Sachgebiet Bauamt	Sachbearbeiter Frau Weidner		
Beratung Bau- und Umweltausschuss	Datum 04.03.2024	Behandlung öffentlich	Zuständigkeit Entscheidung
Betreff Einfriedung Zautendorf 41			
Anlagen: 20240212_Protokoll mündliche Verhandlung VG

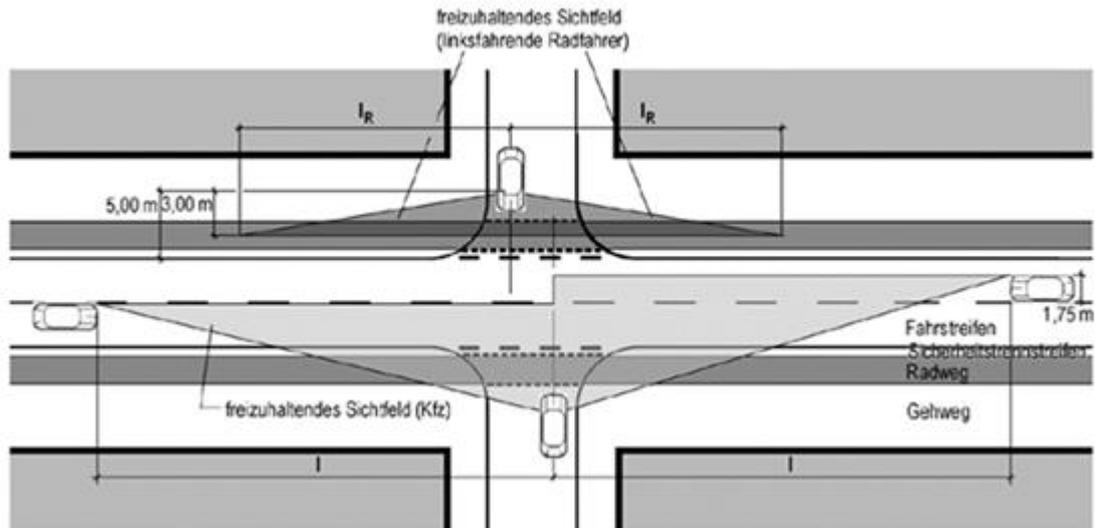
Das Sichtfeld auf den Straßenverkehr an der Einmündung der Ortsstraße mit der Fl.Nr. 1004/2 Gmkg. Deberndorf in die Kreisstraße FÜ19 ist gemäß RASSt mit der Seitenlänge $l = 70$ m in Achse der übergeordneten Straße und einem 3 m-Abstand vom Fahrbahnrand in der untergeordneten Straße/Zufahrt freizuhalten.

Diese Sichtfläche ist von Anpflanzungen aller Art, Zäunen, Stapeln, parkenden Fahrzeugen und sonstigen Gegenständen freizuhalten, die eine größere Höhe als 0,80 m über der Fahrbahn erreichen. Ebenso wenig dürfen dort genehmigungs- und anzeigefreie Bauten oder Stellplätze errichtet und Gegenstände gelagert oder hingestellt werden, die diese Höhe überschreiten. Dies gilt auch für die Dauer der Bauzeit.

Im beigefügten Lageplan (Anhang 1) haben wir das freizuhaltenen Sichtfeld eingezeichnet. Unseres Erachtens nach ist das o.g. Sichtfeld nicht freigehalten. Für die Einhaltung des Sichtfeldes gemäß Art. 29 Abs. 2 BayStrWG der Ortsstraße mit der Fl.Nr. 1004/2 Gmkg. Deberndorf in die FÜ19 ist der Straßenbaulastträger der einmündenden Straße zuständig (hier der Markt Cadolzburg). Das Staatliche Bauamt Nürnberg kann hier nur den Hinweis geben, sprich der Markt selber müsste in seiner Genehmigung auch auf die Einhaltung der Sichtfelder für die Sicherheit und Leichtigkeit der Ringstraße hinweisen.

- Variante 1: Sperrung der Ortsstraße mit der Fl.Nr. 1004/2 Gmkg. Deberndorf mittels Beschilderung für den ausfahrenden Verkehr (wie bisher) **oder**
- Variante 2: Anpflanzungen können im Bereich des freizuhaltenen Sichtfeldes nur mit einer Höhe von max. 80 cm zugelassen werden; das bestehende Schild „Ausfahrt verboten“ soll entfernt werden.
